**„Modernizácia električkových tratí - Ružinovská radiála 2026“**

**Zväzok 3, Príloha č. 20b  
Dizajn manuál s betónovou dlažbou**

# Požiadavky z UŠ pre vypracovanie DRS

## Návrh na Urbanisticko - architektonickú koordináciu

## Koordináčna situácia

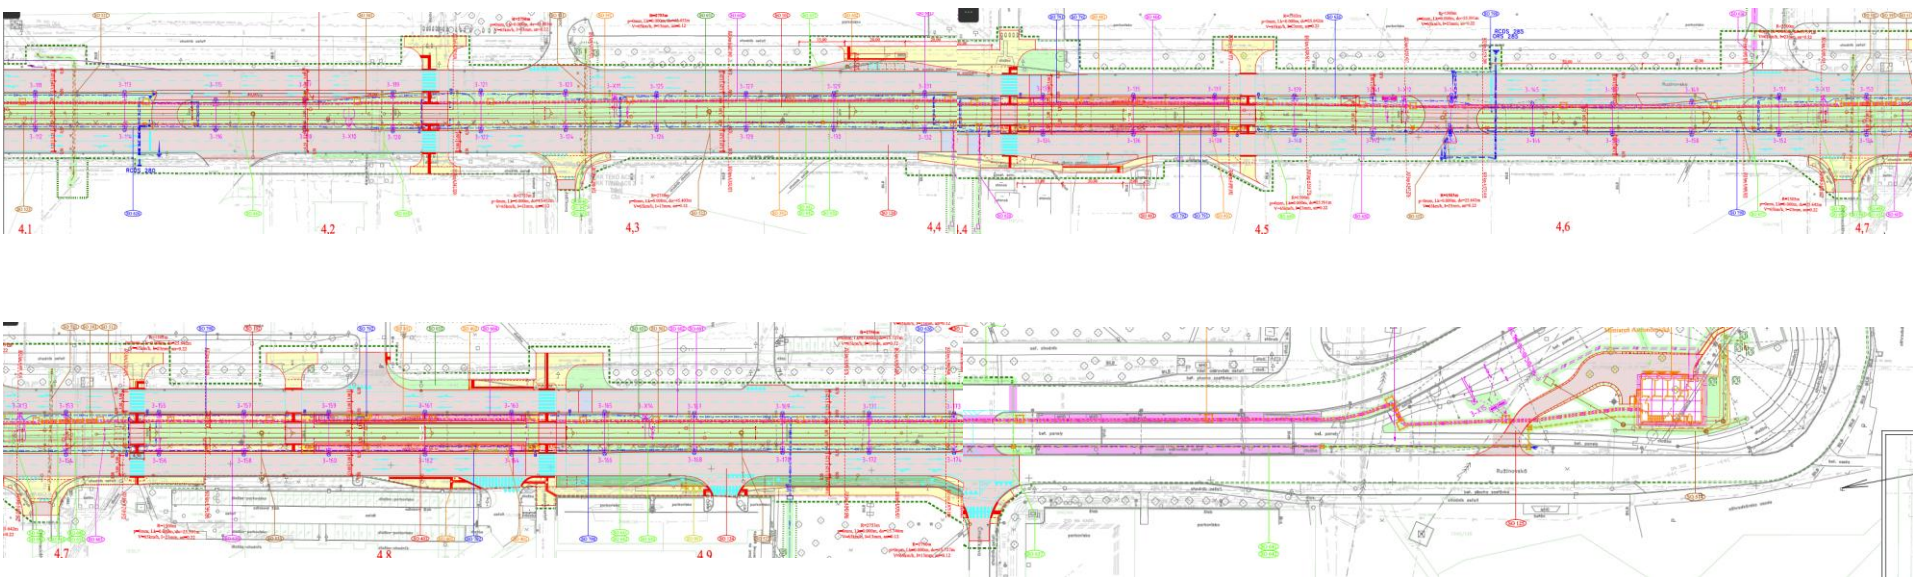
1_02 - Odstrániť zábradlie.
1_03a - Integrovať stožiare CDS (6 a 6A). Zároveň posunúť CDS na opačnej strane priechodu.

1\_03a - Integrovať stožiare CDS (6 a 6A). Zároveň posunúť CDS na opačnej strane priechodu.

1\_05 - Napriamiť a rozšíriť priechod pre chodcov a v nadväznosti na priechod upraviť polohy stožiarov CDS.

## ODSTRÁNENIE ZÁBRADLIA

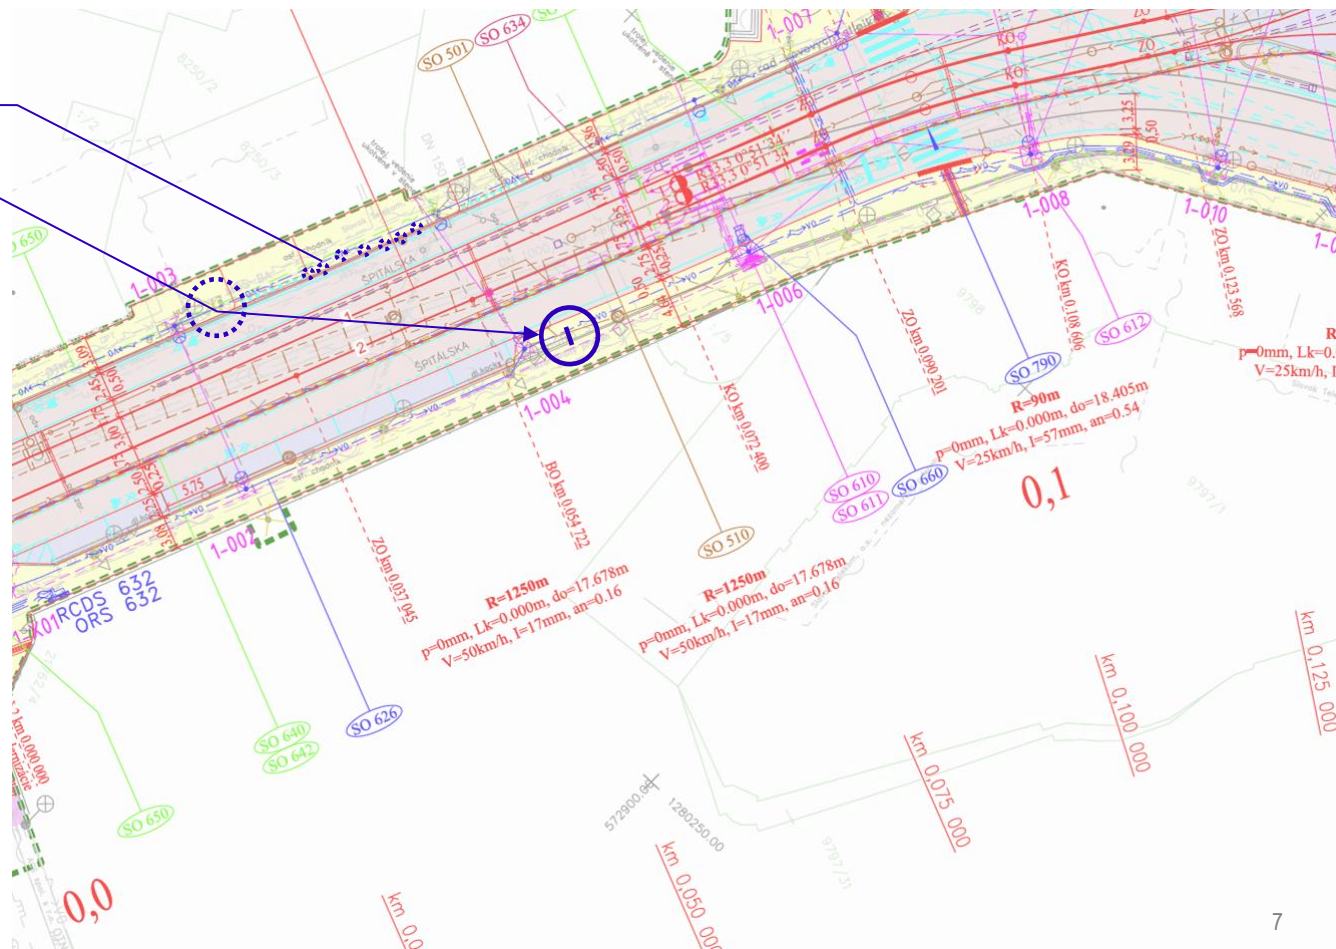
1\_10 - Rozšíriť priechod pre chodcov. Posunúť bikebox.

## Zmeny a koordinácia projektu MET-RR: Križovatka a zastávka Americké nám.

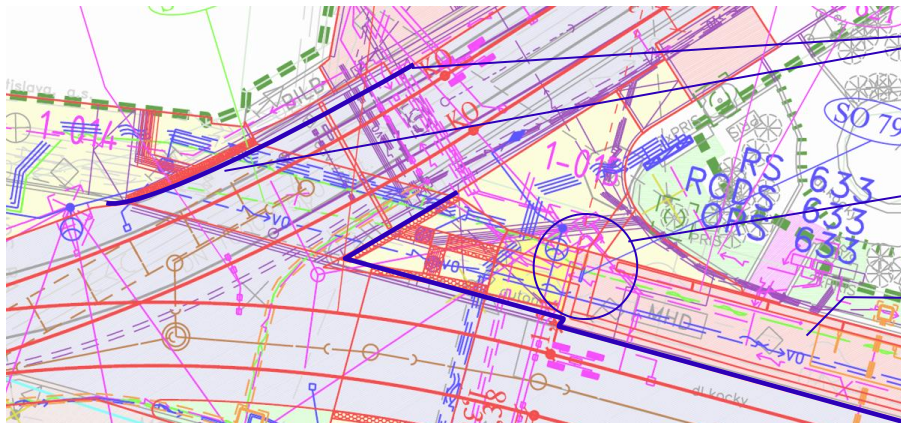
1\_12 - Posunúť stožiar VO/TV 0,5 m od hranice komunikácie.

1\_13 - Zjednotiť stožiare kamerového dohľadu a TV. Kameru osadiť na stožiar TV.

1\_25b - Zahnúť do úpravy chodníka.

1\_25c - Osadiť oddeľovací prvok, aby v tomto bode nepredbehali autá smerujúce na Mickiewiczovu autobusy stojace v zastávke

1\_15 - Integrovať zastávkový označník so stožiarom VO/TV

1\_16 - Odstrániť 24 ks stĺpkov. Osadiť stĺpiky pozdĺž Špitálskej, mimo priechodu pre chodcov.

1\_17 - Integrovať CDS so stožiarom VO/TV + rozšírenie priechodu pre chodcov na 6 m.

1\_18 - Odstrániť zábradlie.

1\_19 - Odstrániť a nahradiť zábradlie v mieste zákruty.

1\_20 - Zastávka má mať 64 m a nie 64,5 m – chyba v SO–403 – výkres 012 – skrátiť z dôvodu kolízie všetkých prvkov – na celé metre – dlažby, kasselské obrubníky, kladčák, nie je potreba mať 64,5 m. Skrátiť nástupište na strane centra.

0\_20 - Ostrovčeky pre chodcov a prirúčené spevnené plochy v nárožiach križovatiek či v rámci električkových pásov je nutné riešiť podľa dizajn manuálu.

## Zmeny a koordinácia projektu MET-RR: Križovatka a zastávka Americké nám.

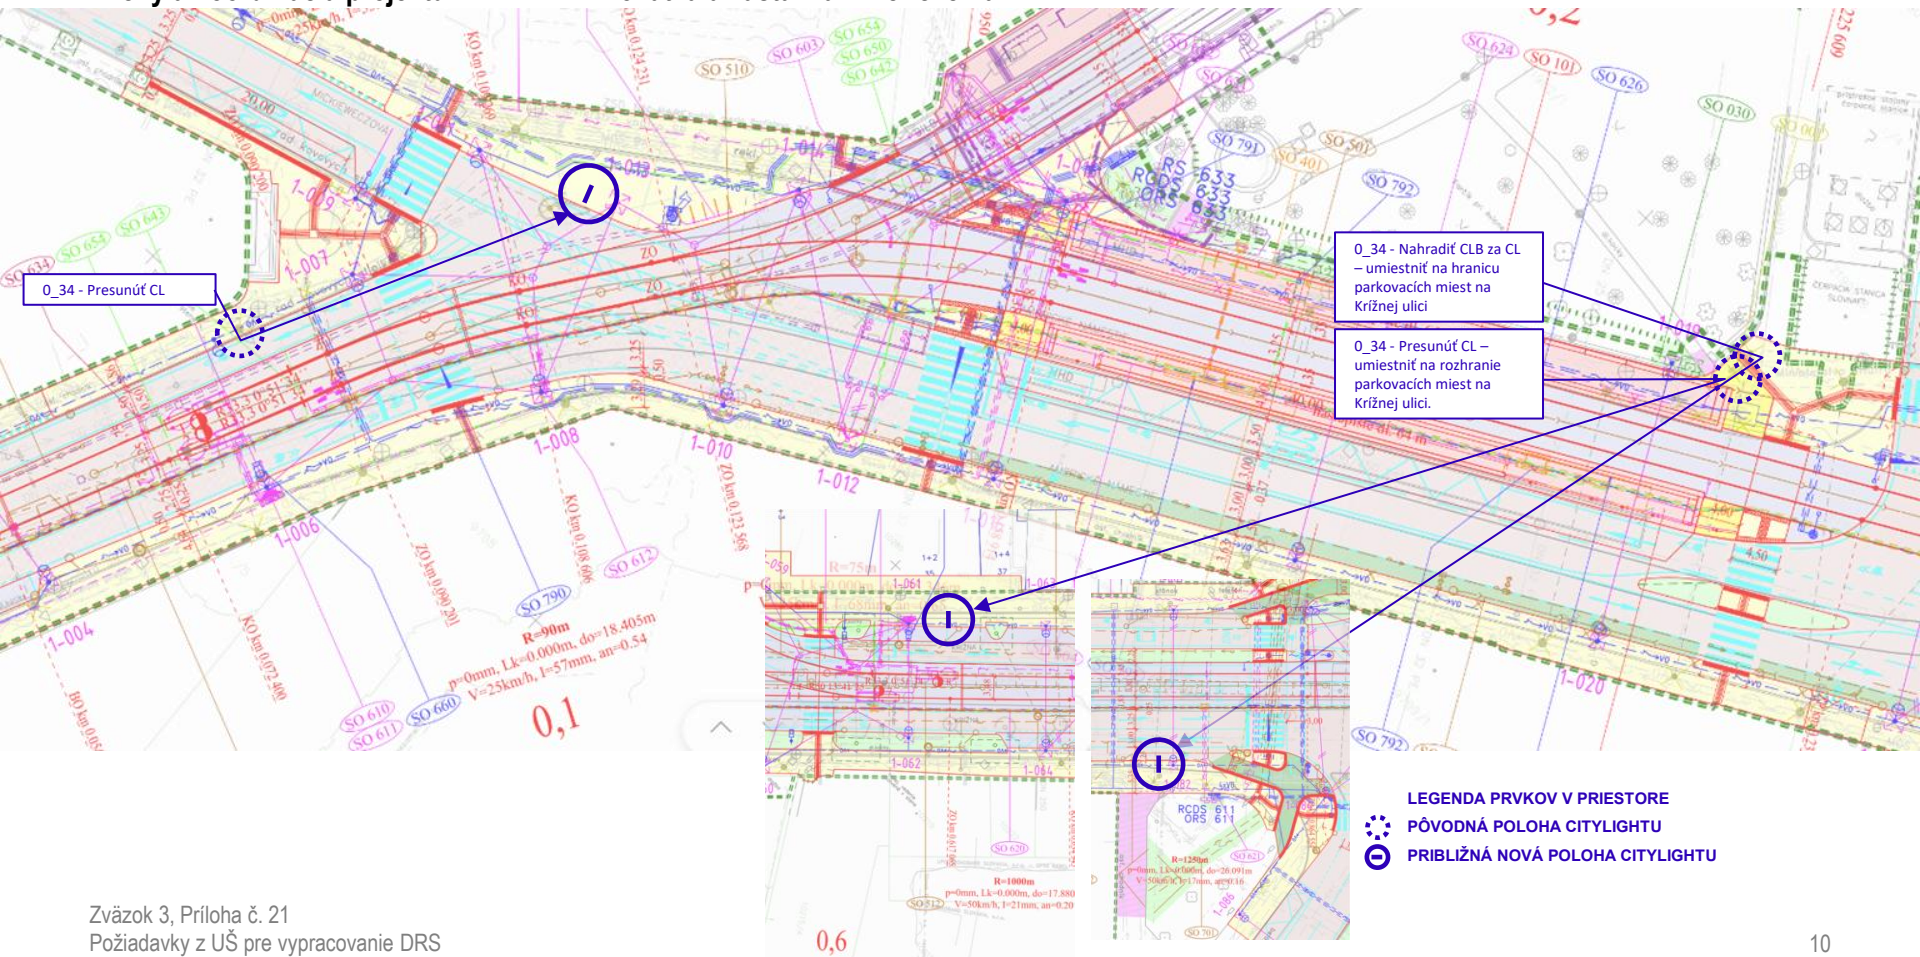
1\_25a - Vytvoriť priamu líniu chodníka podľa dwg. Úprava vyplýva z udelenej výnimky od MD SR. Zmena materiálu, grafické riešenie priestoru bude riešené invertnutím farebnosti dlažby a hmatateľných prvkov oproti okolitým plochám. Upresnenie v DRS.

0\_32 – EIT je mimo zastávkového prístrešku, je nutné spraviť prípravu pre EIT aj do prístrešku.

1\_20 - Zastávka má mať 64 m a nie 64,5 m – chyba v SO-403 – výkres 012 – skrátiť z dôvodu kolízie všetkých prvkov – na celé metre – dlažby, kasselské obrubníky, kladáčák, nie je potreba mať 64,5 m. Skrátiť nástupište na strane centra. Napriamť hranu nástupišťa a zmenšiť odkos rampy tak ako je na ostrovnom nástupišti. Ďalej pokračovať priamou líniou chodníka a nie zahnutou.

1\_26c – Nahradíť spevnené plochy na nárožiach križovania el. trate a Amerického námestia vegetačnými plochami podľa dwg.

1\_26b – Upraviť geometriu cyklochodníka podľa dwg.

1\_26a – Líniu obrubníka popri el. trati medzi Americkým námestím a Májkovou ulicou upraviť na jednotnú vzdialenosť 1,75 m od osi koľaje.

## Zmeny a koordinácia projektu MET-RR: Americké a Odborárske námestie

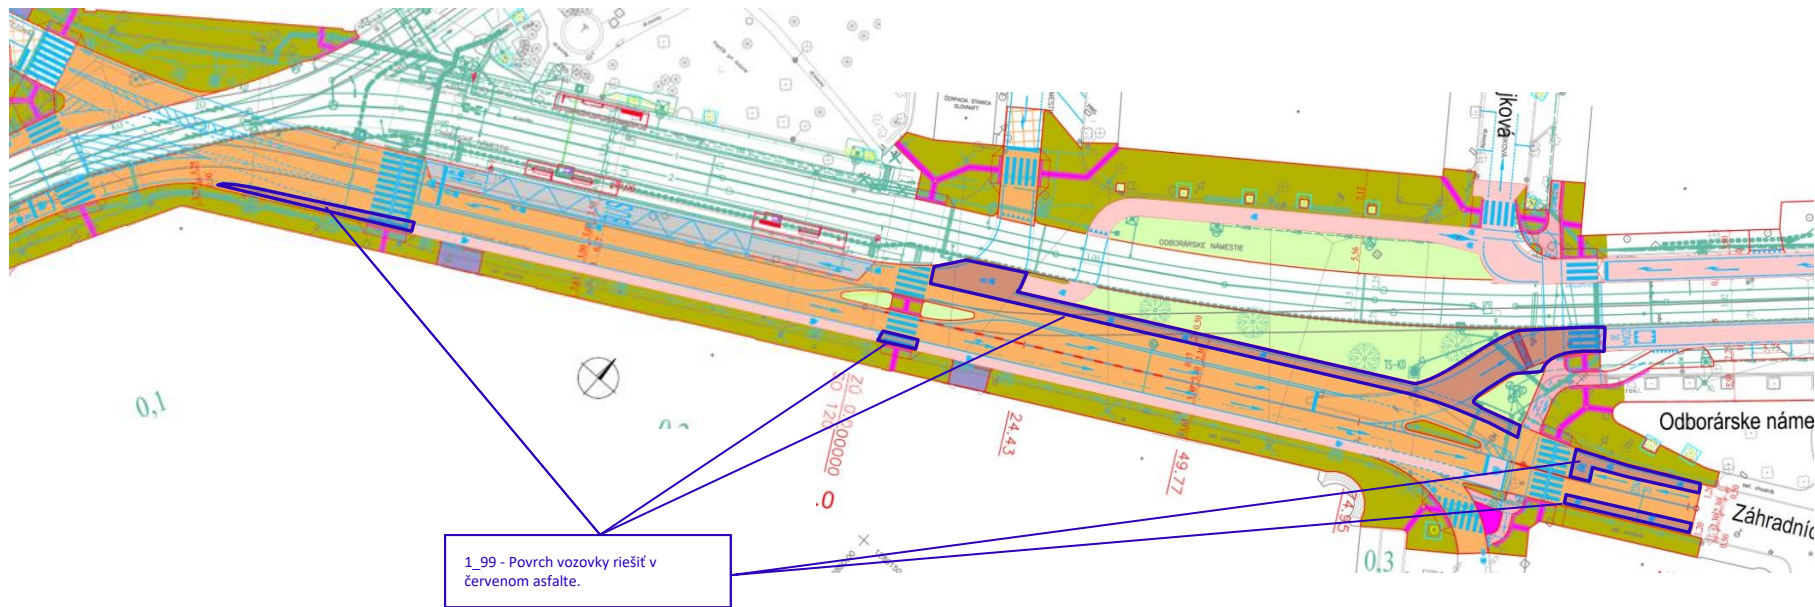
1\_99 - Povrch vozovky riešiť v červenom asfalte.

## Zmeny a koordinácia projektu MET-RR: Križovatka Krížna-Karadžičova-Legionárska

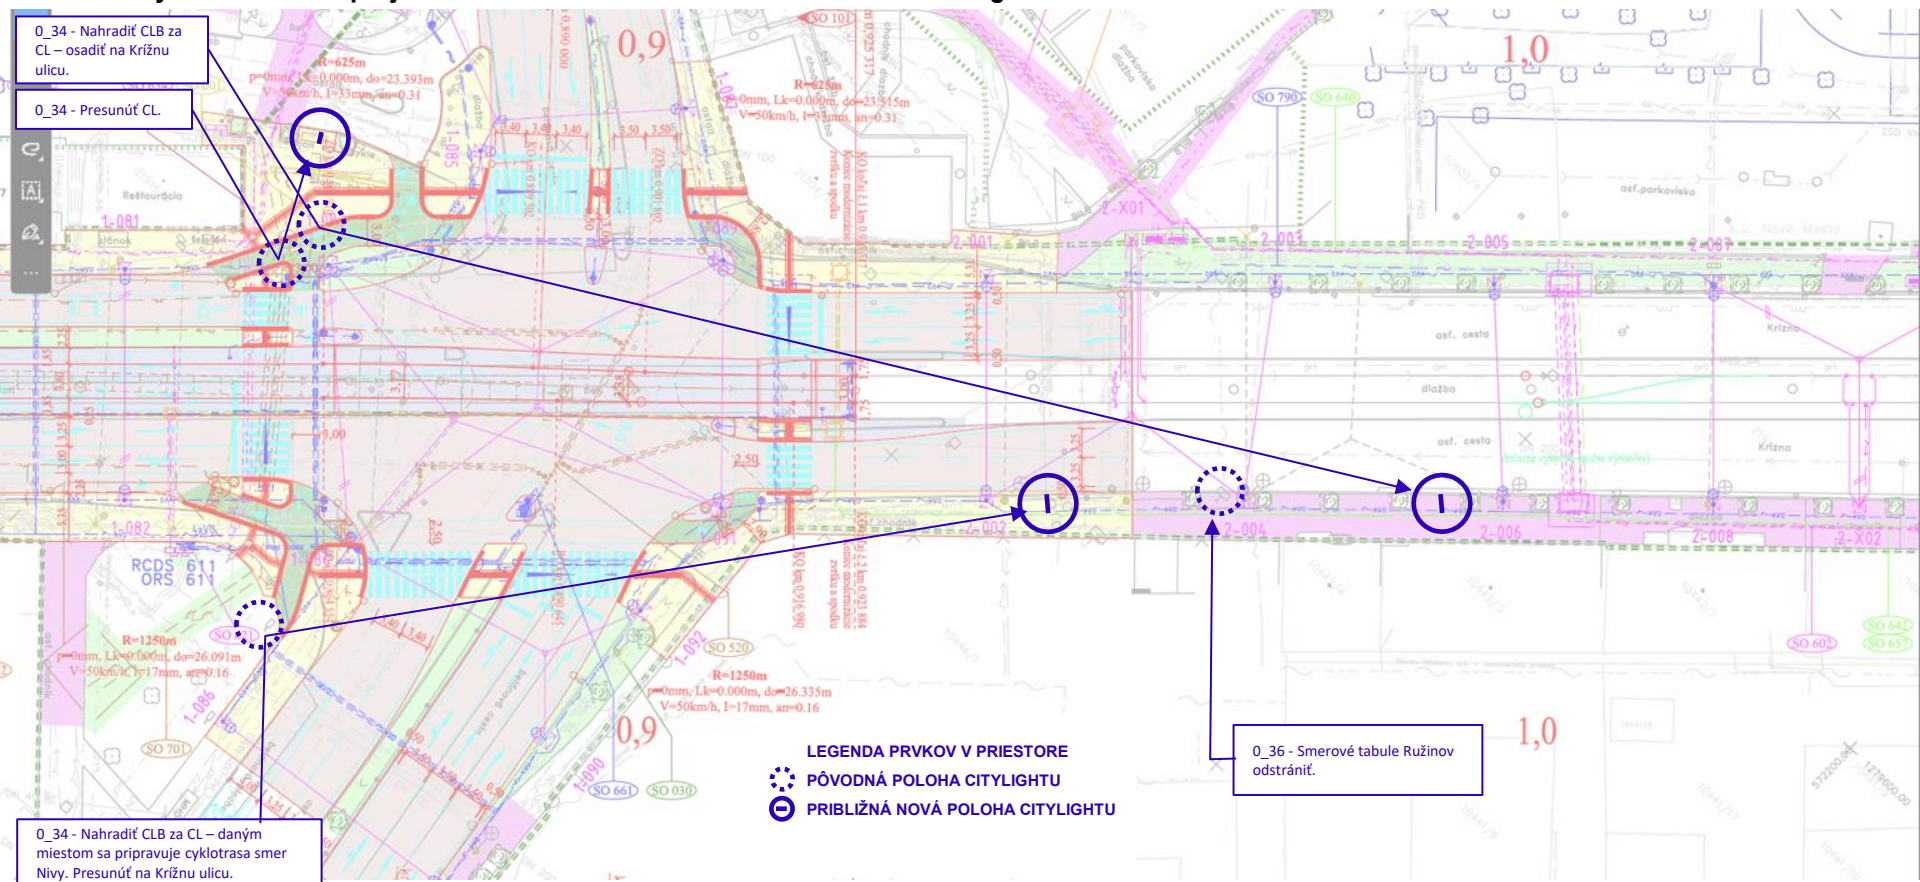
1\_45 - Úprava cyklotrasy v nároží križovatky Krížna-Legionárska.

1\_54 - Rozhranie dlažieb

0\_41 - Spomaľovací vankúš nahradí vertikálnym sínusoidným spomaľovačom na základe TP 118, bod 6.2. a doplní obrubník medzi pripájacím cyklistickým pruhom a jazdným pruhom. Zdvihnúť cyklotrasu aby bola o 6 cm nižšie od chodníka až po spomaľovač, na konci cyklotrasy bude rampa. Žužľí jazdný pruh na 3,5 m. Viď dwg.

1\_46 - Riešenie krytu električkovej trate v križovatke upresňuje dwg „Spätné úpravy povrchov pre MET RR“.

0\_22 - Podľa TP 118, bod 5.2.3 Oddelená cestička pre chodcov a cyklistov riešiť styk týchto dvoch dopravných priestorov jednotne v celom projekte.

1\_47 - Rozšírenie cyklotrasy na 3 m šírku (nadviazanie na projekt cyklotrasy na Karadžičovej)

1\_48 - Navrhnuť Bikebox + bezbariérový zjazd z chodníka napojený na vozovku do vyhradeného pruhu.

1\_49 - Z pôvodného ostrovčeka vytvoriť vegetačný ostrovček podľa dizajn manuálu.

1\_50b - Bezbariérový zjazd z chodníka napojený na vozovku.

1\_51 - Zliúenie stožiarov CDS (integrácia stožiarov v celom projekte) stožiarov CDS.

1\_52 - Integrovať KD so stožiarom VO/TV podľa rozľahdových možností kamery.

0\_23 - Kolmé napojenia bez oblúčikov v celom projekte.

1\_55 - Odstrániť stĺpiky 8 ks.

1\_56a - Stromové jamy prispôsobiť  
skutkovému stavu – 1. jamu zľava  
napojiť na existujúci (nezameraný)  
pás zelene, jamu vpravo so  
zrezaným stromom zrušiť

## Zmeny a koordinácia projektu MET-RR: Podjazd pod Bajkalskou ul.

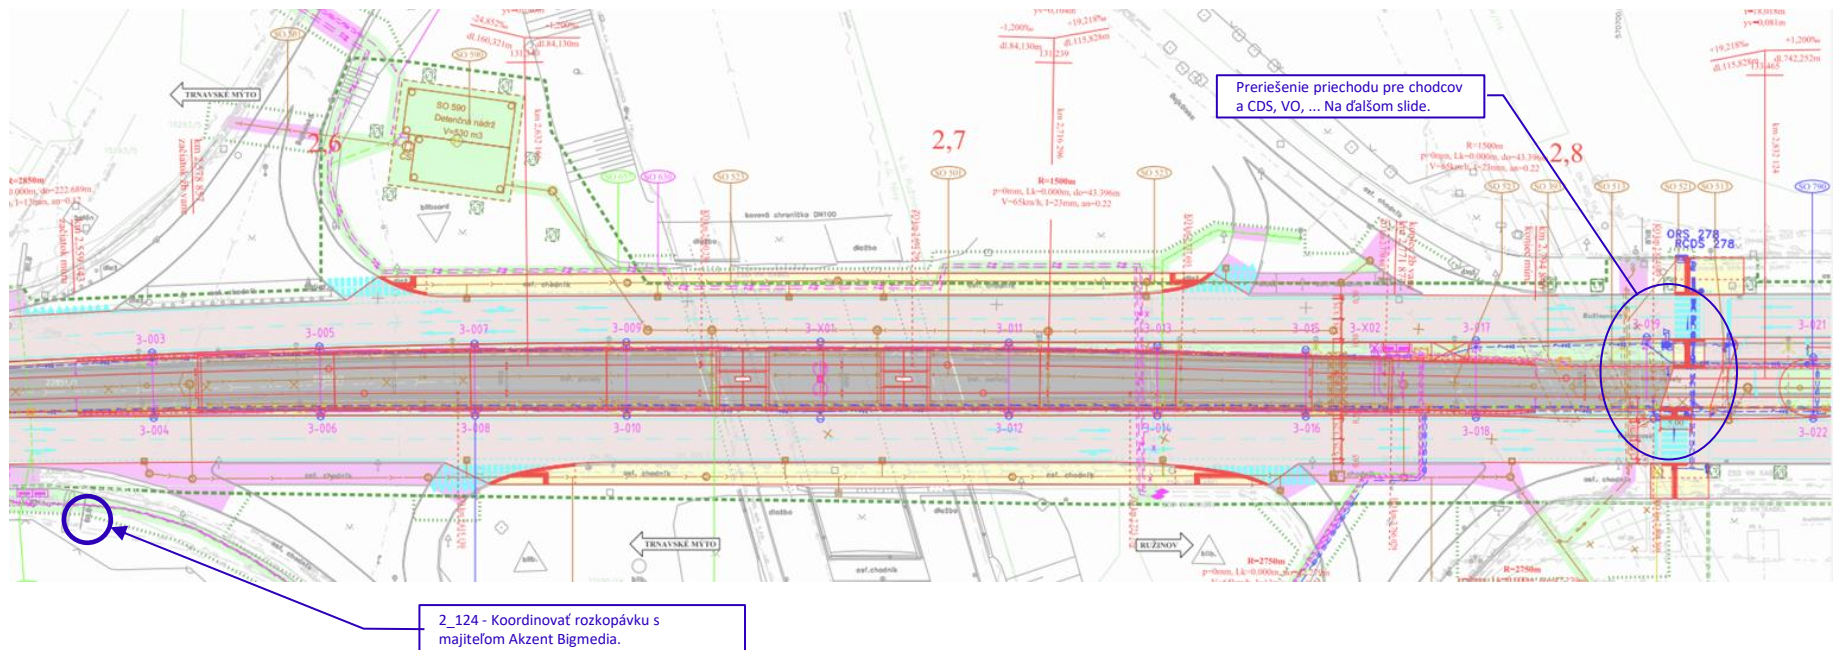
2\_69 - Koordinácia s projektom stromovej aleje s vegetačnými stromovej jamy so stromovými zabezpečí realizáciu prípravy.

2\_70 - Integrovať CDS.

2\_71 - Integrovať KD a t.

2\_72 - Integrovať CDS so stôžiarom VO.

2\_73 - Napraviť priechod cyklopriechodom. Vytvor.

2\_74 - Nevyhovujúci rozmer - posun CDS pre cyklistov - vyčkávací ostrovček - in. chodcov a cyklistov.

2\_75 - V prípade zachovania polohy CDS je nutná integrácia CDS.

2\_76 - Kolízia CDS so stromovou jamou - posun celého priameho priechodu smer centrum.

## 2\_94 - Odstránenie zábradlia

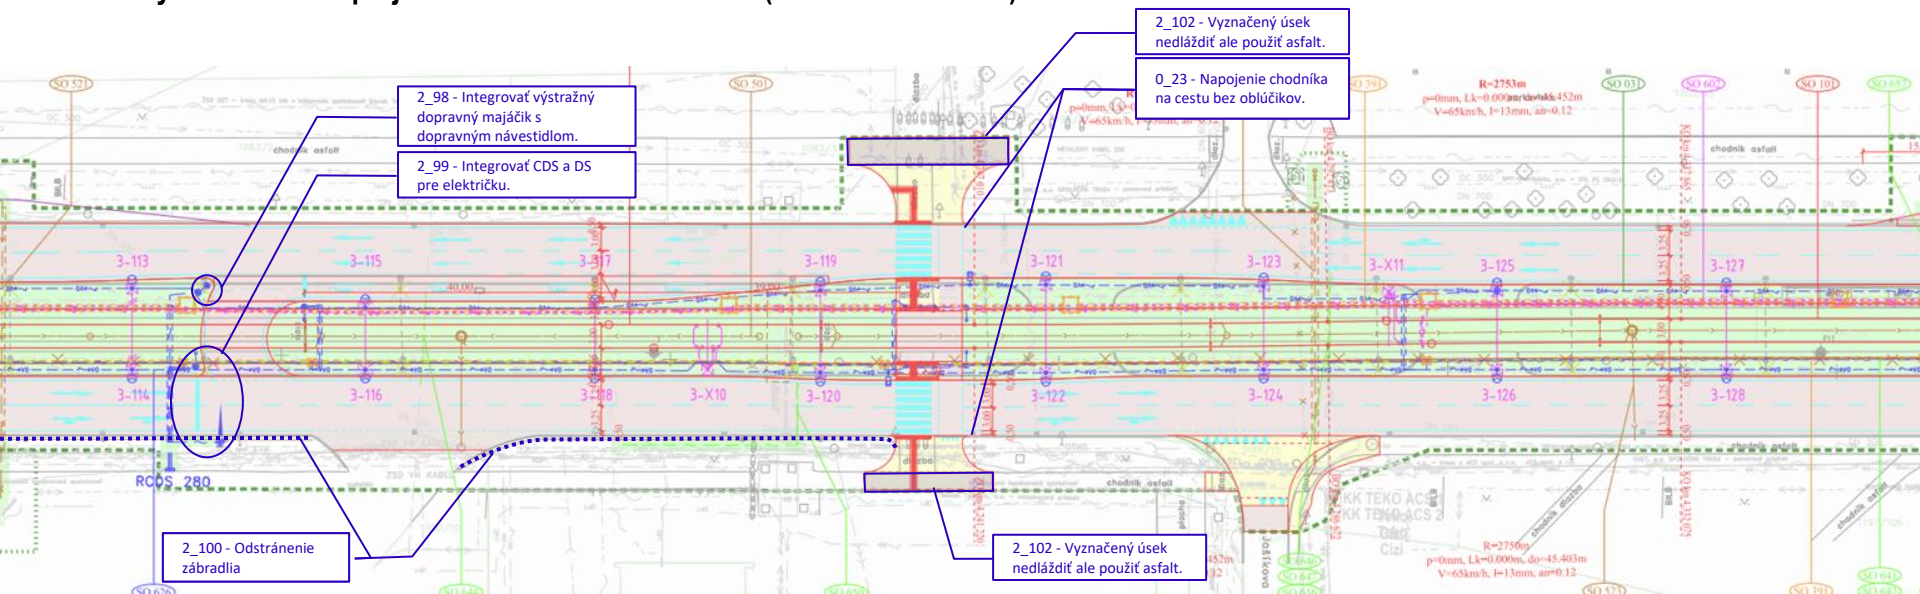
- Možnosť výjazdu z parkovísk na komunikáciu, prechádzanie vegetačného pásu rovnako ako na opačnej strane ulice.

0\_23 - Kolmé  
napojenia bez  
oblúčikov na celej  
Ružinovskej

2\_97 - Integrovať kamerový dohľad na stožiar VO/TV.

0 34 - Presunúť CL.

0\_36 - Smerové tabule  
Ružinov odstrániť.

2\_91 - Možnosť výjazdu  
cyklistov na komunikáciu,  
ukončenie vegetačného  
pásu rovnako ako na  
opačnej strane ulice.

0\_22 - Podľa TP 118, bod 5.2.3 Oddelená cestička pre chodcov a cyklistov riešiť styk týchto dvoch dopravných priestorov jednotne v celom projekte.

2\_93 - Zlúčenie  
stožiarov CDS  
(integrácia  
stožiarov v celom  
projekte)

2\_95 - Posunúť stožiar s návěstidlom  
pre električku a upraviť rampu  
nástupišťa podľa DM.
